10 נובמבר, 2019
י"ב חשון, תש"פ
מספר מפעל: 123106
מספר מפגע: 19766529

הנדון: סיכום סיור סיפון גינדי, ראשל"צ

תמונה מס' 2 ו-3- התא השבור במתקן הטיפול

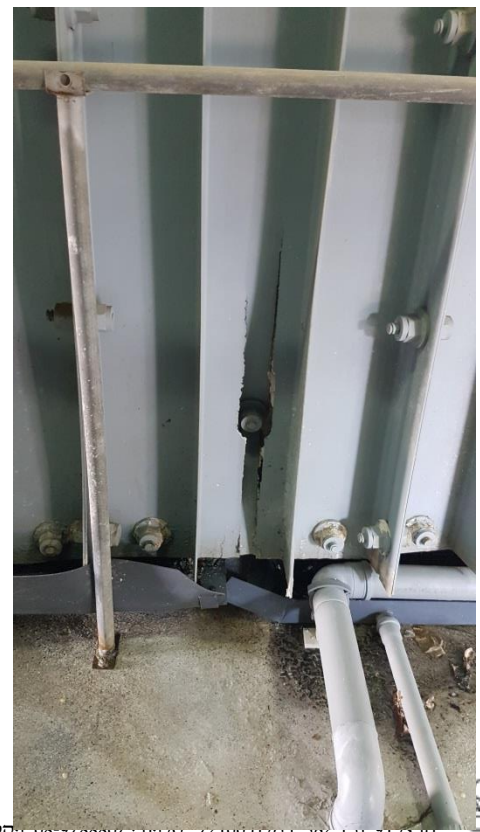
- מתקן הטיפול באוויר נכנס לפעילות לפני כ-10 שנים, המתקן תוכנן על ידי חברת ביוגם הקנדית, [REDACTED]
[REDACTED]
[REDACTED]
- תא טיפול אחד של המתקן **שבור**. והמצע זולג החוצה ואיתו המים והדשן (מצ"ב תמונה). אמיר עדכן כי זה המצב מזה מספר חודשים, ובשלושת החודשים הקרובים יוחלף המתקן במתקן העשוי מנירוסטה.
- לטענת נציג האיגודן ספיקות המתקן לא עלו בשנים האחרונות וזאת לאור הסטות שפכים לקווים מקבילים שגרמו אף לירידה בספיקה היממתית של קו Q.
- בקרה- פעם בשבוע מגיע צוות למתקן לבדוק שהכל עובד. פעם בתקופה נלקחת דגימה לבדיקה של ביוגם.

1. לנוכח הממצאים של סקר הריח שהוגש למשרדנו בפברואר 2018, ולנוכח תלונות התושבים של שכונות מערב ראשון לציון עולה כי ישנו מפגע ריח ומתקן הטיפול בריחות אינו נותן מענה אפקטיבי מיטבי. בחוות דעתי מיום ה-2.5.18 שהועברה לידיך נרשם כי: "סיפון גינדי הנו אחד מהתורמים המרכזיים מבחינת ריכוז הריח וקצב פליטה, כ 110,000 יחידות ריח לשנייה. התבקשתם לתת התייחסות נפרדת לנושא זה-אך היא לא התקבלה.
2. יש לבצע בחינה מחודש של פעילות המתקן לאור הממצאים שהועלו. לטעמנו נדרשת התקנה של מערכת פחם פעיל כגיבוי וליטוש למערכת הקיימת.
3. יש להציג למשרדנו פירוט לגבי שדרוג המתקן המתוכנן.
4. יש להציג למשרדנו פירוט לוחות זמנים לחיבורי קווים או תשתיות אחרות, העלולות לגרום למפגע ריח כתוצאה מכך.
5. באחריות האיגודן עד סוף חודש פברואר 2020, להוסיף מד מימן גופרי רציף לארובת המתקן, נתוני המד ישמרו באיגודן עד 3 שנים ויימסרו למשרדנו עפ"י דרישה.
